ERGOS 1070

Commentaires sur le schéma.

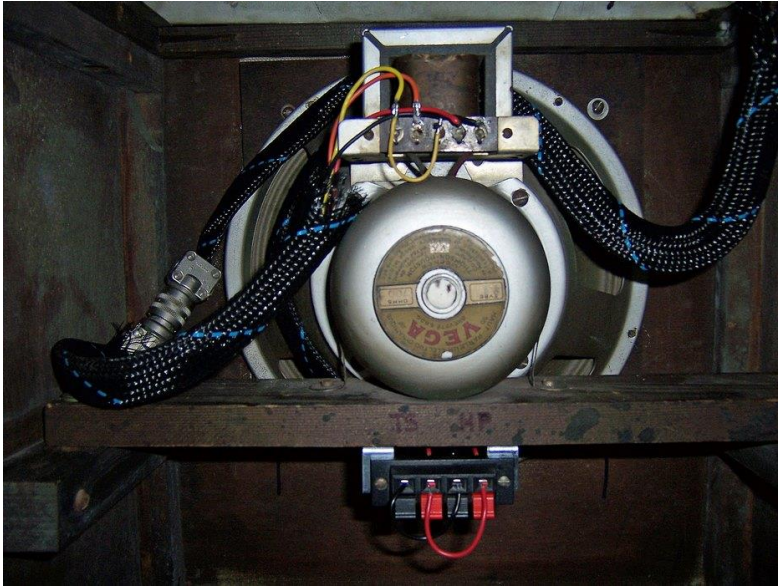
- 1) « l'étage HF devant le changement de fréquence ne fonctionne pas sur la gamme OC » : c'est exact, mais encore « pire » que cela : il n'y a aucun circuit d'accord HF en OC : seule la cage oscillateur du condensateur variable est utilisée ... et ça fonctionne plutôt bien en OC.

- 2) Le schéma indique une valeur de résistance de cathode EK2 de 1500 Ohms : le câblage initial est bien avec cette valeur inappropriée, mais l'usine a corrigé l'erreur en ajoutant une résistance de 300 Ohms en parallèle. Il existe peut-être des postes qui n'ont pas bénéficié de cette correction.

- 3) « la partie BF du récepteur comprend un double push-pull » : on peut contester l'utilisation du mot « double » car c'est un déphaseur EBC3 cathodyne suivi de deux tampons EL2 en triode attaquant les deux AD1. Mais la particularité, c'est le schéma cathodyne avec gain obtenu en attaquant le tube par la grille ET par la cathode via un condensateur de 0,5 microfarad. Ce montage plutôt rare est décrit par R. Brault dans « basse fréquence et haute-fidélité » édition 3 pages 430 à 435. Là où les choses se compliquent, c'est qu'il démontre que la résistance de cathode devrait valoir deux fois la valeur de la résistance de plaque car elle se trouve en parallèle sur la fraction de charge de plaque du tube précédent choisie identique. ERGOS a ignoré cet aspect ... et ça fonctionne plutôt bien. L'étude de cette particularité mériterait d'être quantifiée.

- 4) Comme bien souvent, 100% des condensateurs papier fuyaient. Le remplacement a été fait en essayant de respecter les implantations d'origine. Cependant il a été impossible d'obtenir un fonctionnement stable en conservant le schéma initial. Le montage manifestait des défauts de découplage tel par exemple que la modulation transmise à l'étage de puissance même avec un court-circuit sur la grille du tube déphaseur. Le retour à la normale n'a été obtenu qu'au prix d'une cellule de découplage sur toutes les distributions HT.

- 5) Le poste a été essayé avec une EK2 et avec une ECH3 : cette dernière donne de meilleurs résultats en OC. La EF5 fréquence intermédiaire a été remplacée par une EF9 sans autre précaution.
